CIRCULAR N° 3

LICITACIÓN N° 500005824

SERVICIO DE ACTUALIZACIÓN SISTEMA DE CONTROL OCONI

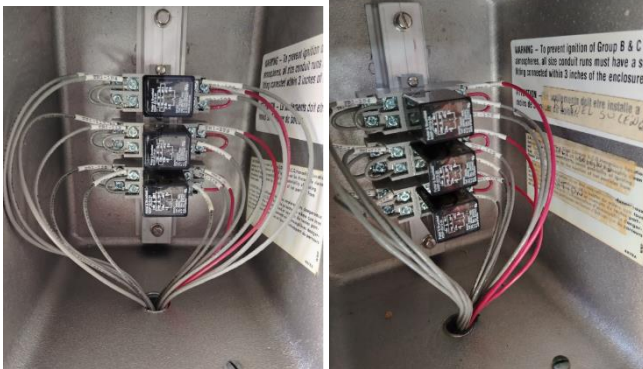
En la visita técnica se observó que en los paneles de las UBP existe una JB asociada a un selector

local/remoto y circuitos de seguridad, donde aparentemente se encuentran instalados relés de seguridad auxiliares.

Agradeceremos puedan proporcionarnos imágenes y/o información técnica de dichos relés y confirmar si estos equipos deberán ser considerados dentro del alcance de migración e instalados nuevamente sobre la nueva placa de los gabinetes de control.

Se adjunta imágenes de los relés, en lo posible se debe sacara la caja e instalar los relés sobre la base Din de la nueva plancha, solo aplica para las unidades UBP1 y UBP2.
